銅山川地区民有林直轄地すべり防止事業概成検討委員会

第2回 概成検討委員会

《 検討会資料 》

令和8年2月27日（金）

図 5.3 古水川源頭部平面図 (写真位置図)

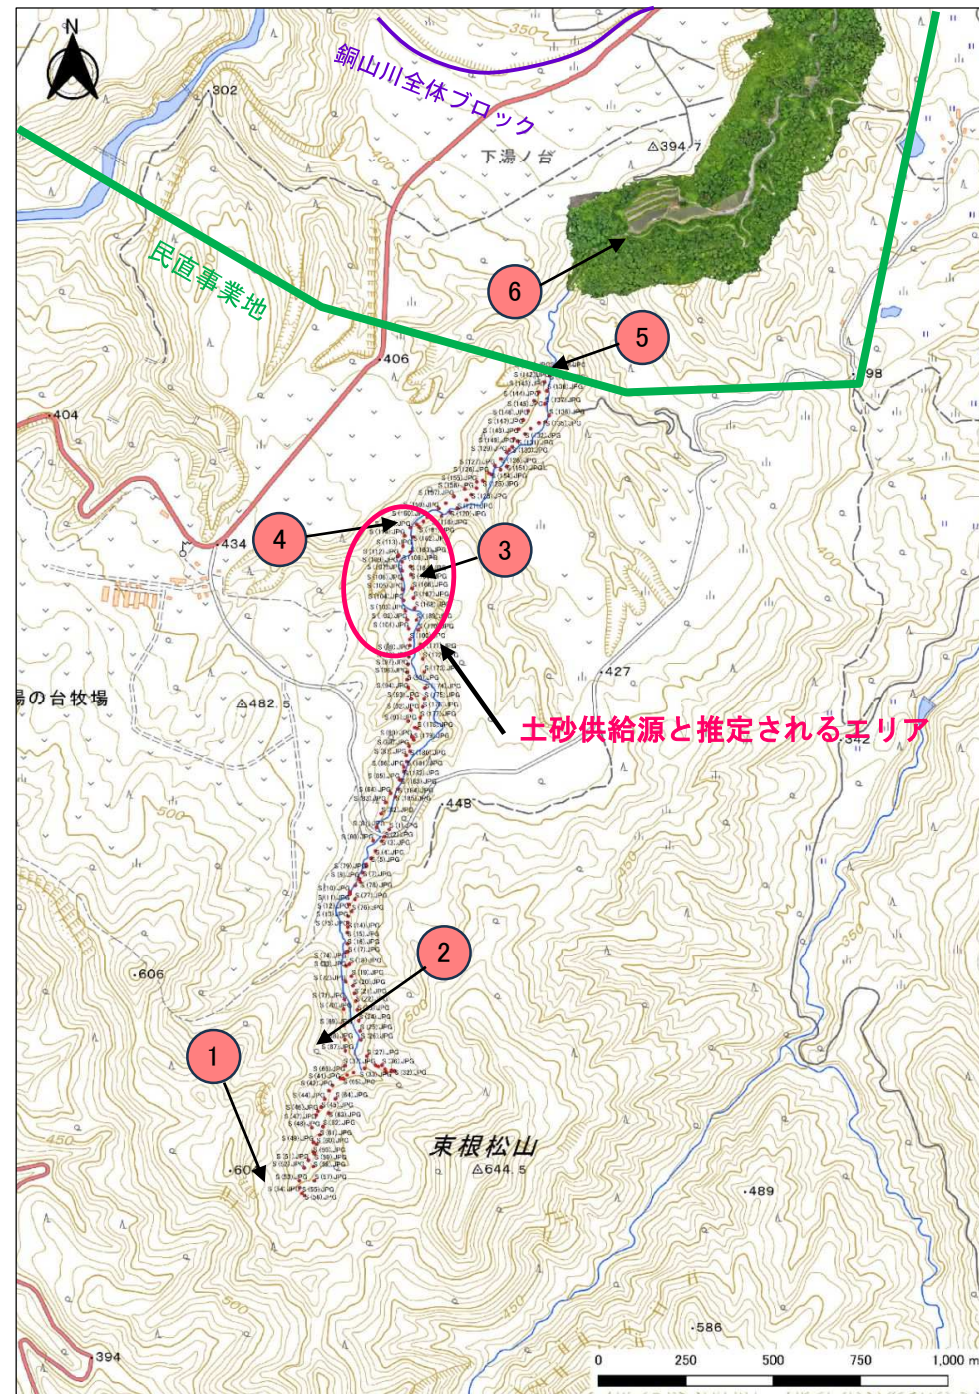
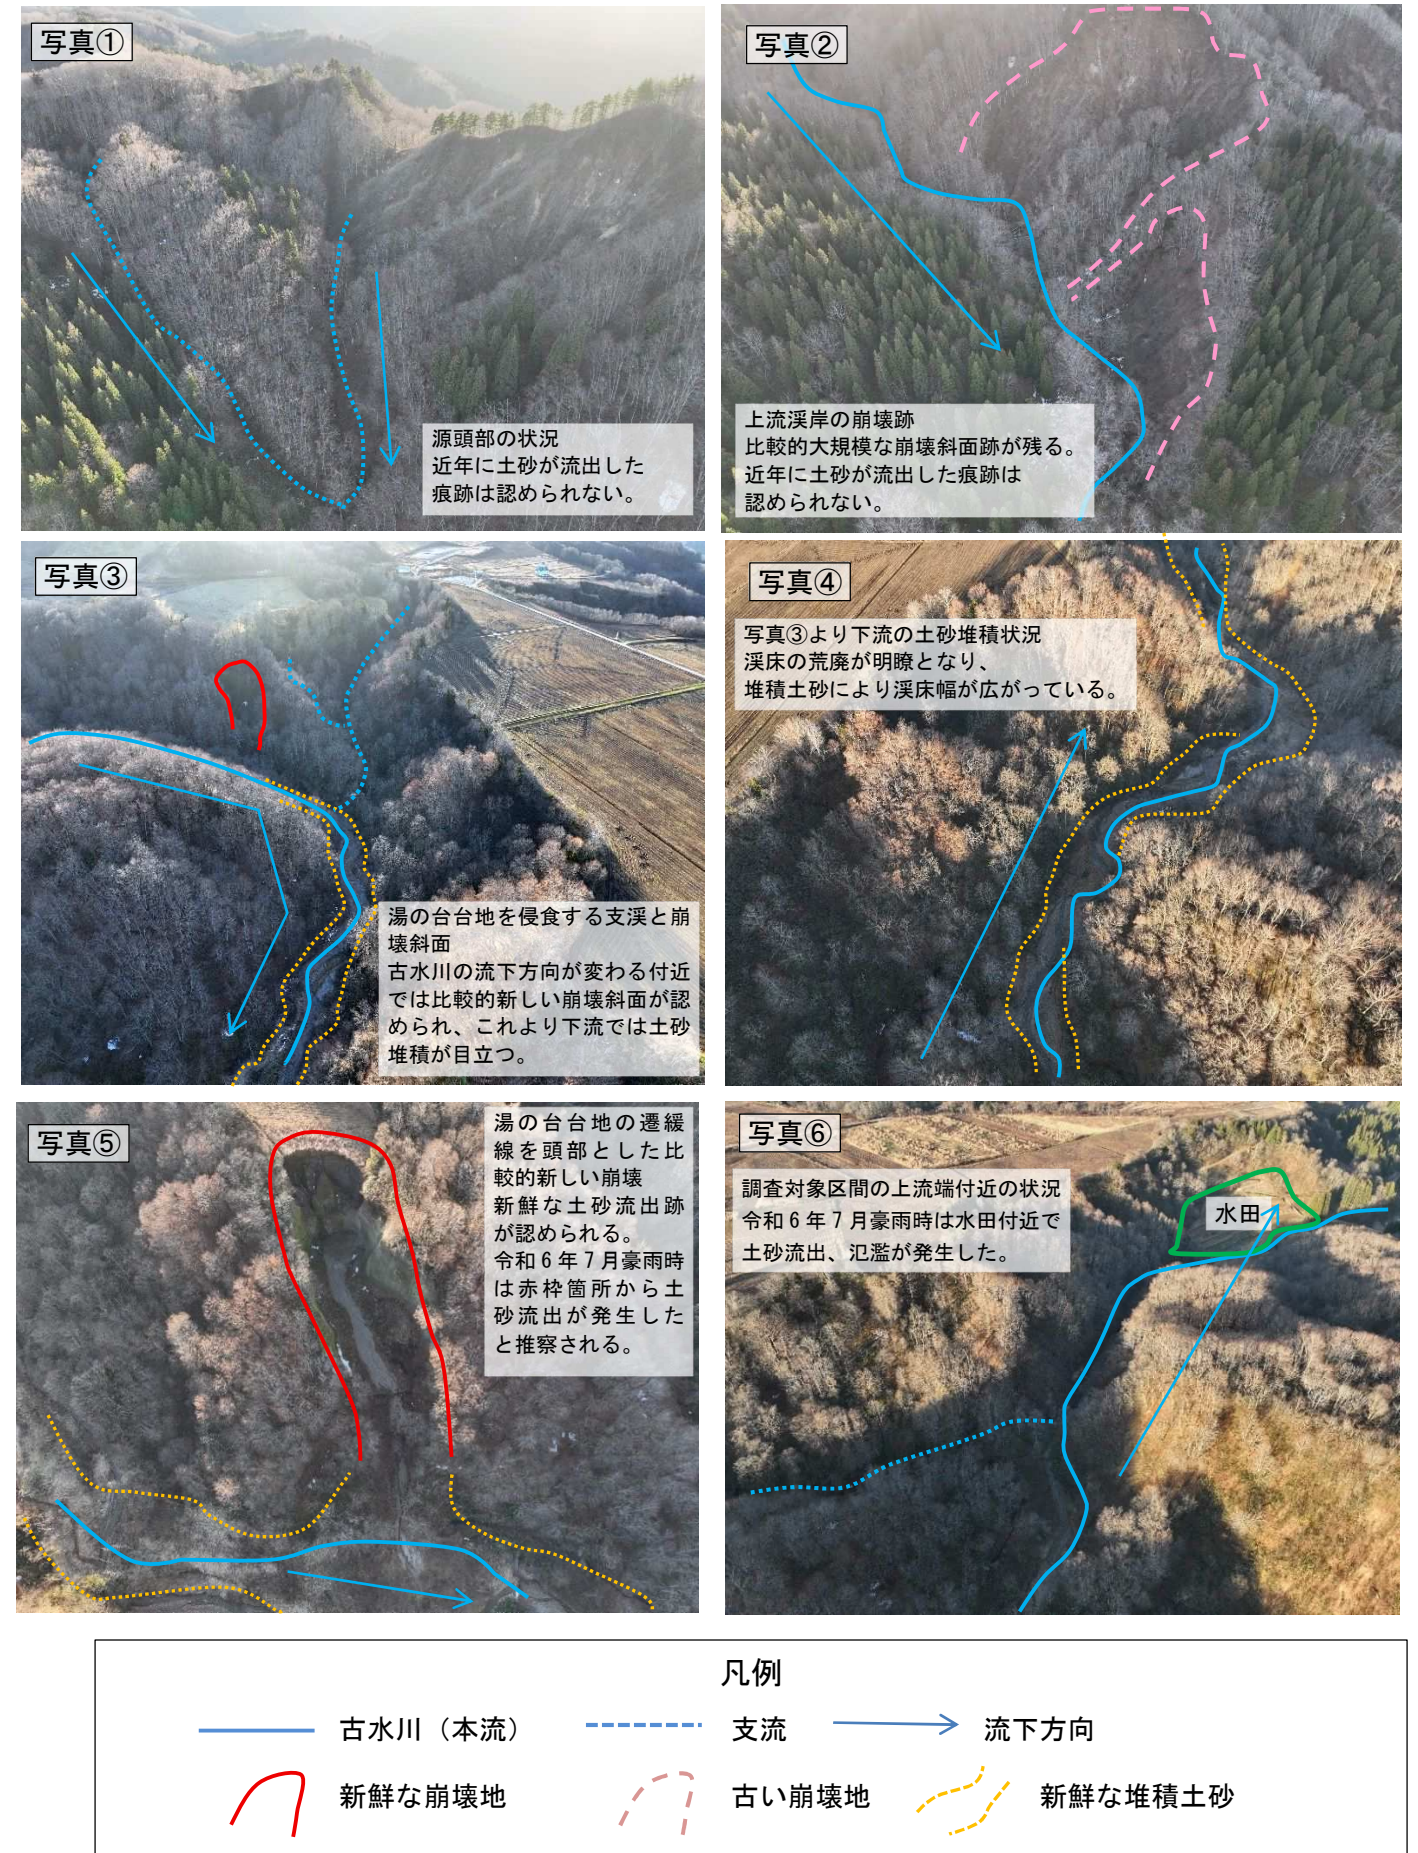
令和7年度 銅山川地区民有林直轄地すべり防止事業 概成検討委員会 第1回 概成検討委員会 議事録	
議 事 要 旨	(2) 古水川沿いの小ブロック
	<宮城座長>
	① 全体ブロック陥没体の延長上の崩壊地(下蔦郷、上蔦郷)が土砂供給源としてみられるが、古水川の勾配が緩いことから少しづつしか土砂は動かず、それぞれ注目の個所に対策を行っている。
	<事務局>
	① 下蔦郷、上蔦郷などの崩壊地では、崩壊面へのアンカー付き法枠工などが施工されており、この崩壊地が古水川への土砂の供給源となっているのではなく、さらに上流部の古水川支溪の湯の台牧場北東部近付近の崩壊が土砂の供給源である可能性が考えられる。

写真判読の結果、古水川が湯の台台地に接し、古水川の流路が南 - 北方向から南西 - 北東方向に変化する付近より溪床部の土砂堆積や湯の台台地の遷緩線を頭部とした比較的新しい崩壊地が目立つことから、古水川に流入する土砂は、湯の台台地東縁部の崩壊面が発生源と推察される。
